福島第一原子力発電所 特定原子力施設に係る実施計画変更比較表（第 I 章 2.3 特定原子力施設における主なリスク）

福島第一原子力発電所 特定原子力施設に係る実施計画変更比較表（第Ⅱ章 2.13 使用済燃料乾式キャスク仮保管設備）

変更前	変更後	変更理由														
(現行記載なし)	<p style="text-align: center;"><u>表 2. 13-4 輸送貯蔵兼用キャスク (増設) 仕様</u></p>

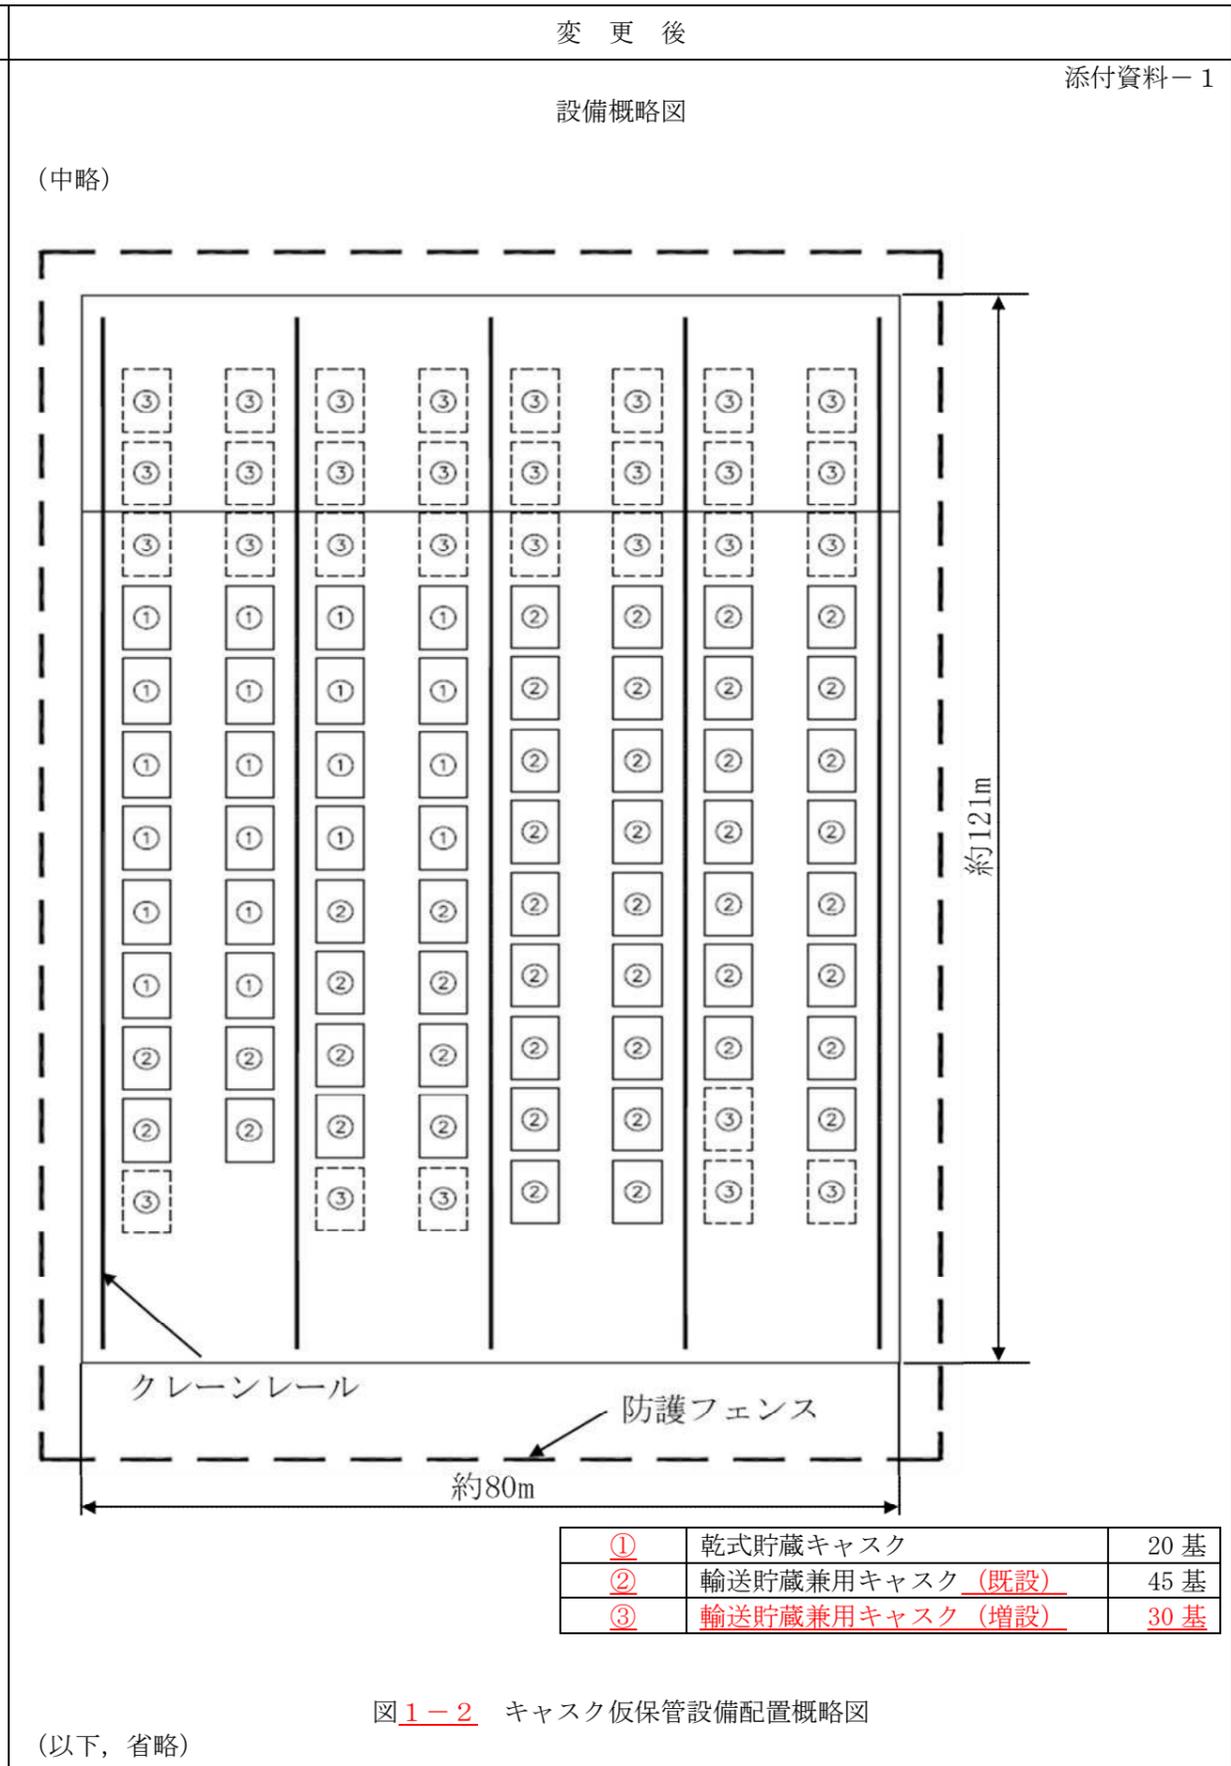
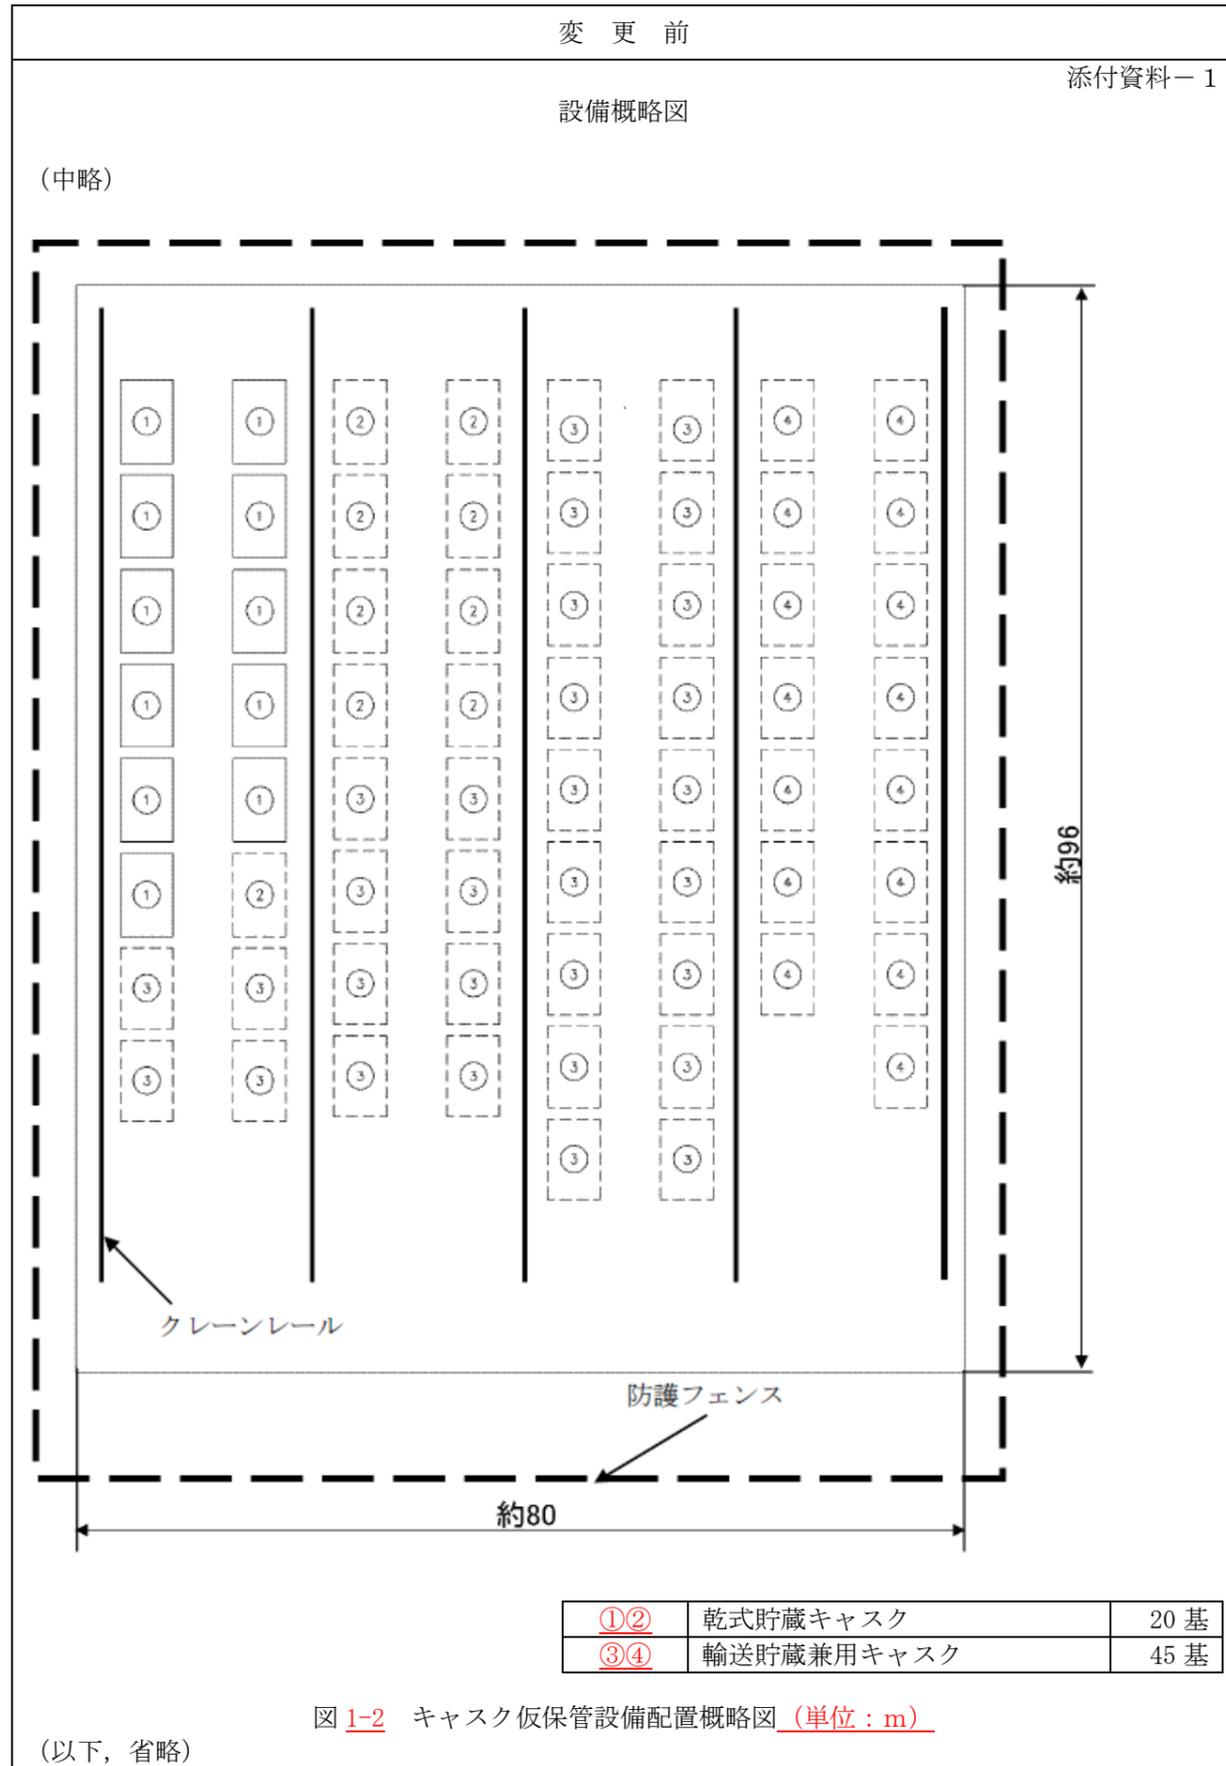
変更理由

キャスク仮保管設備拡張に伴う概略図の変更

キャスク増設分の追加

図 1.4-1 キャスク配置図 (単位: mm)

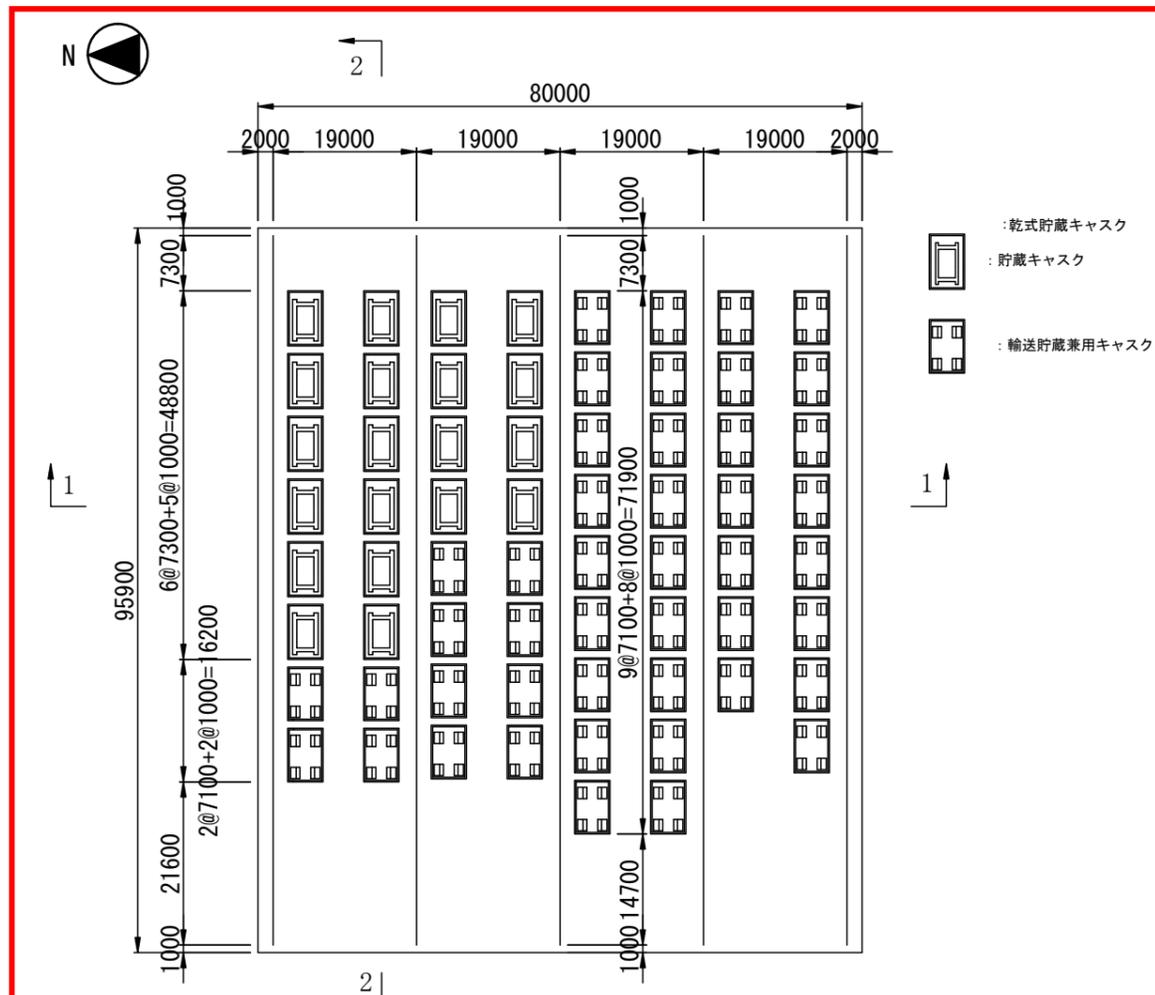
(記載の削除)

キャスク仮保管設備増設に伴う記載の削除

図 1.4-2 基礎平面図 (単位: mm)

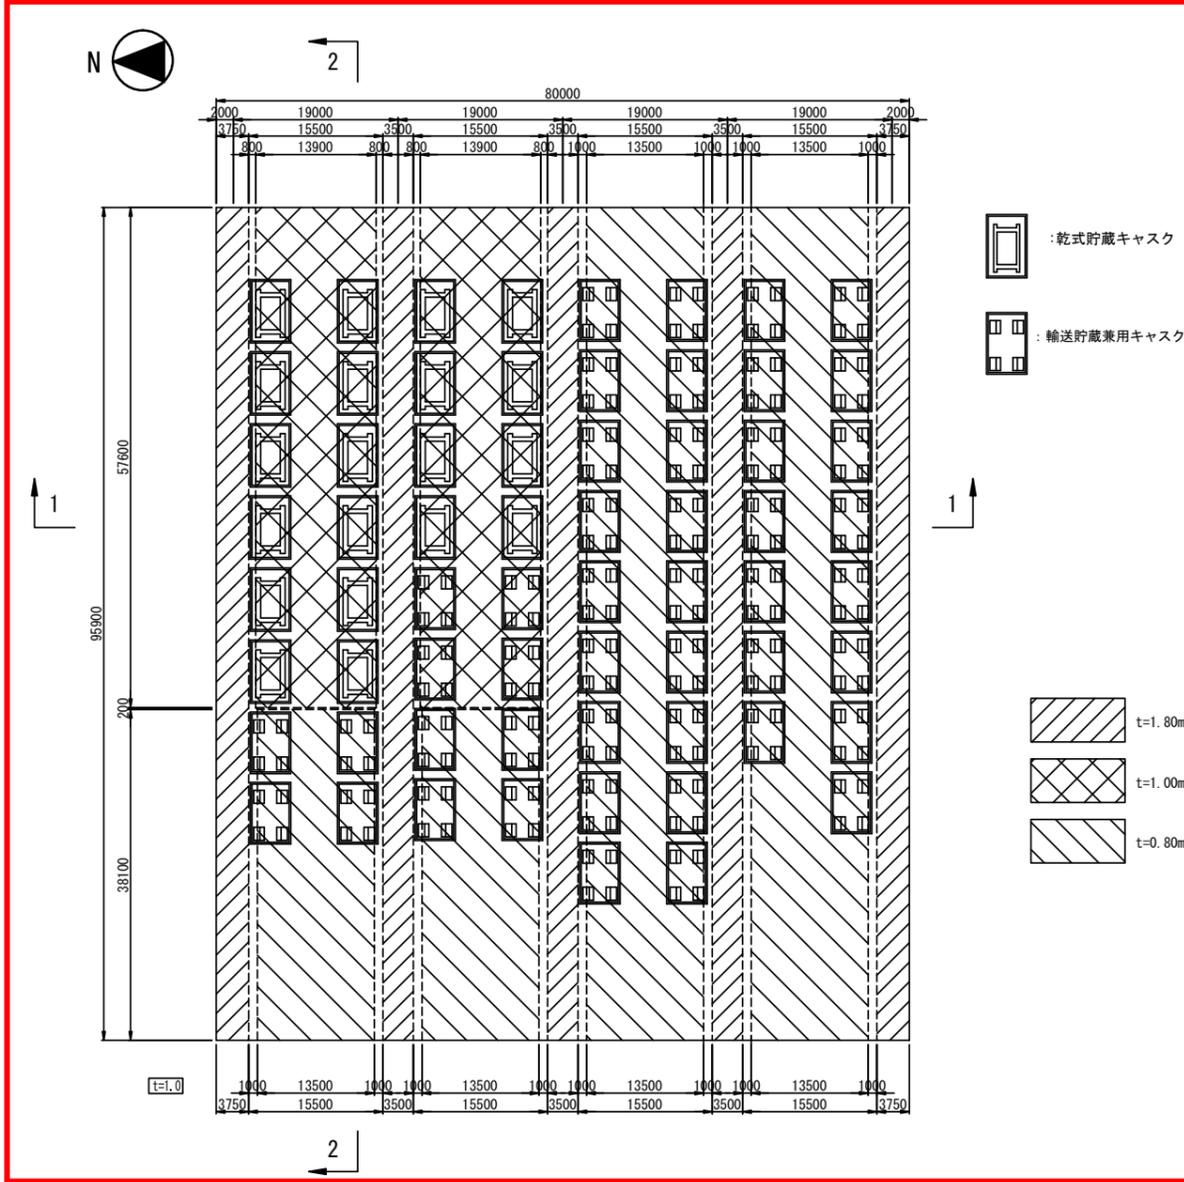
(記載の削除)

キャスク仮保管設備増設に伴う記載の削除

図 2.3-10 側板，天板コーナー接合プレート

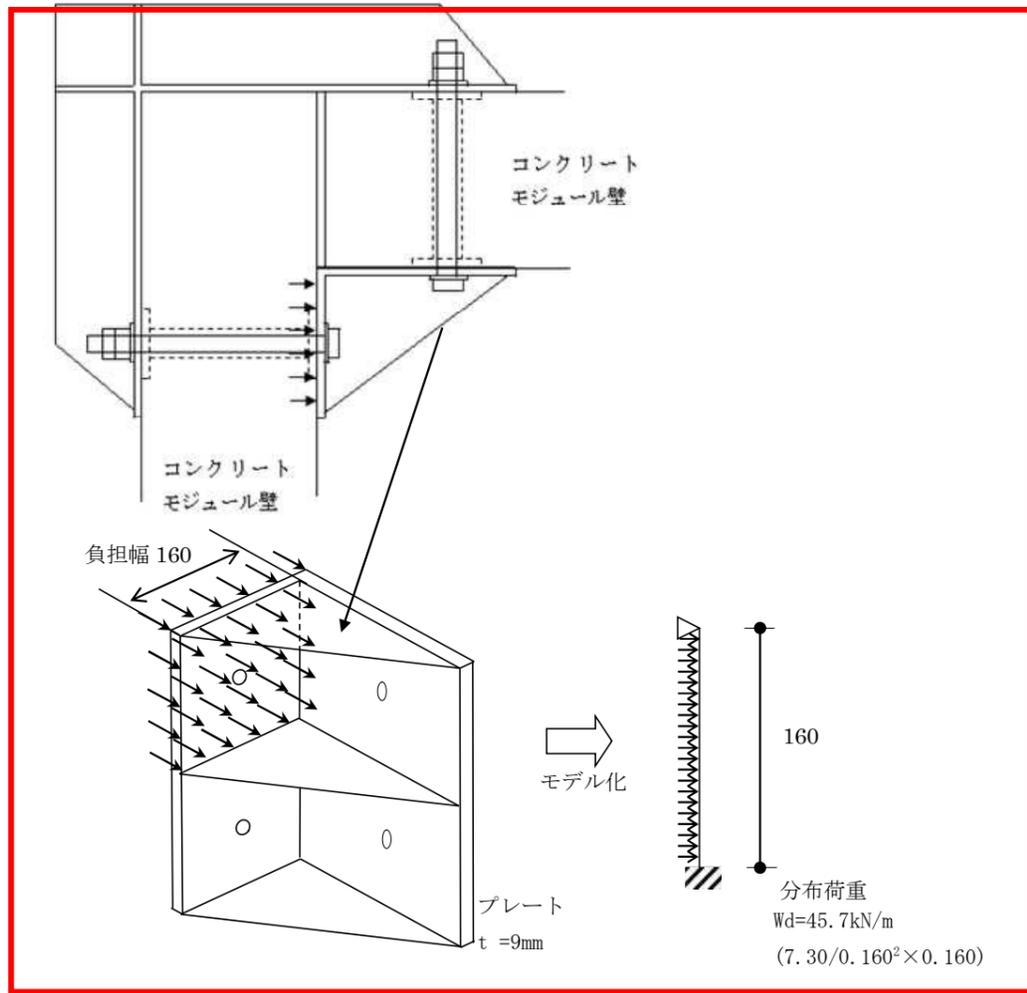
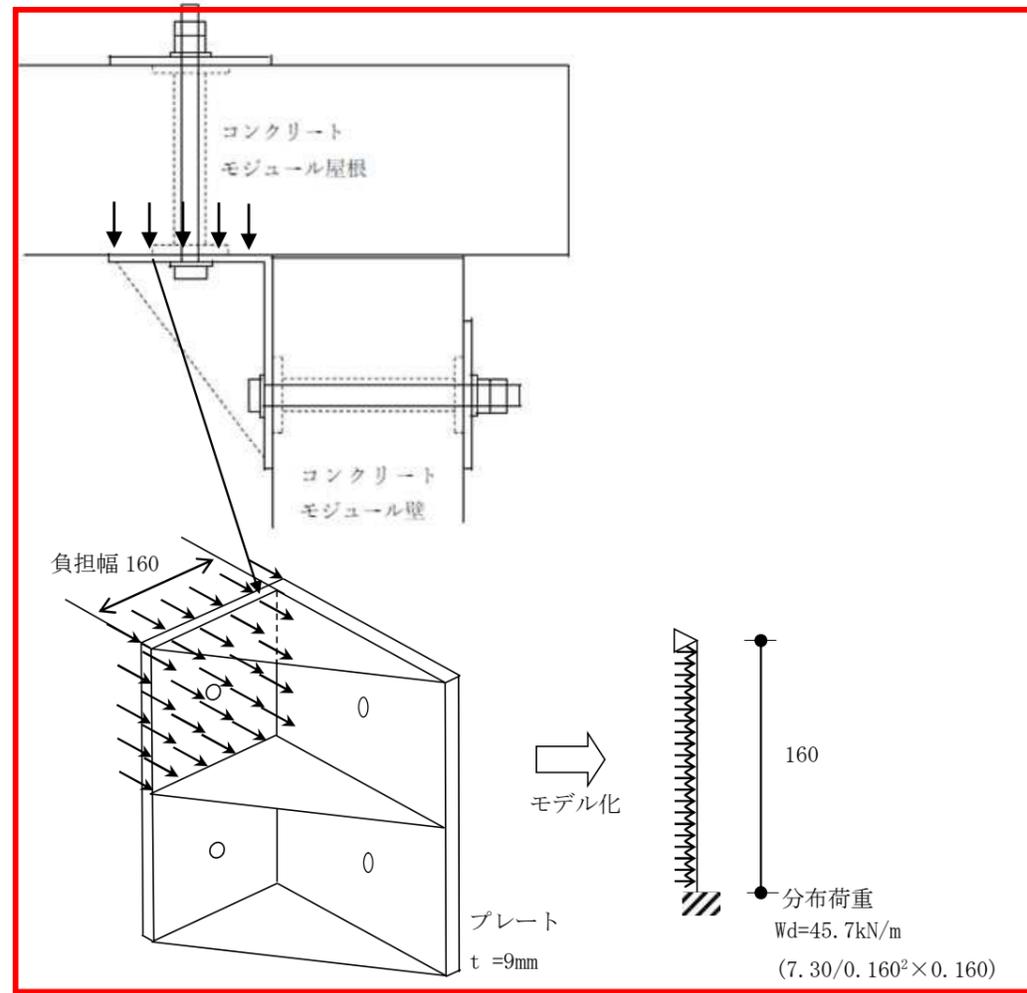
図の適正化

図 2.3-20 側板, 天板コーナー接合プレート

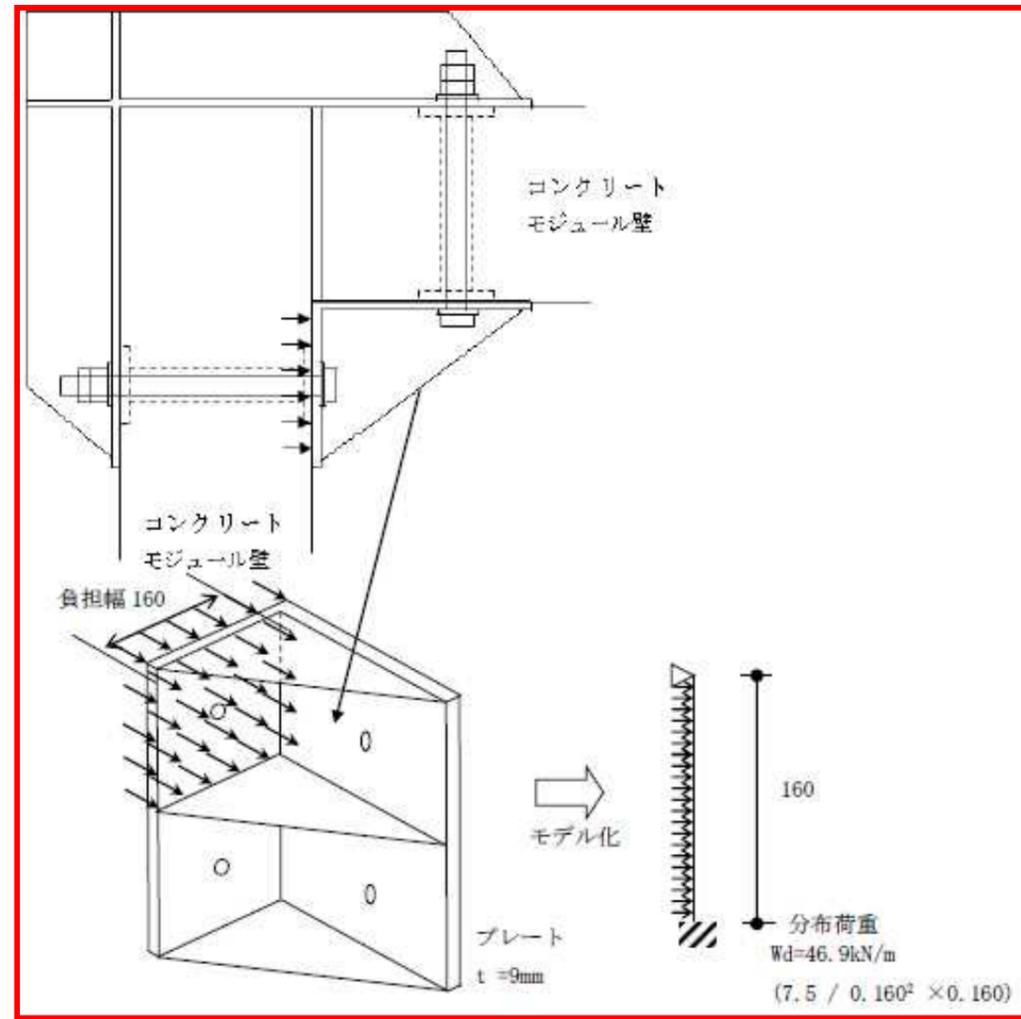
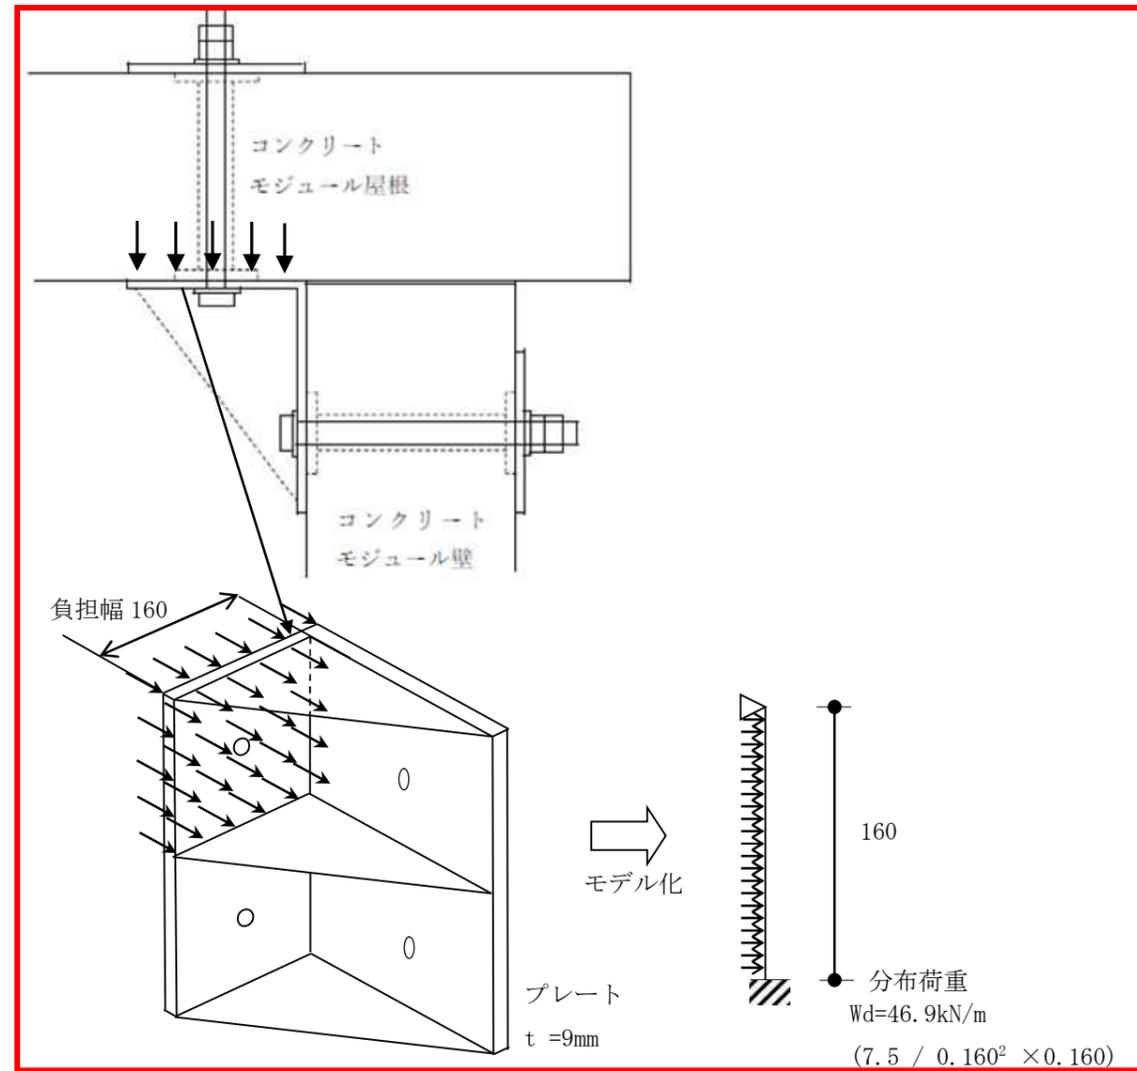
記載の適正化
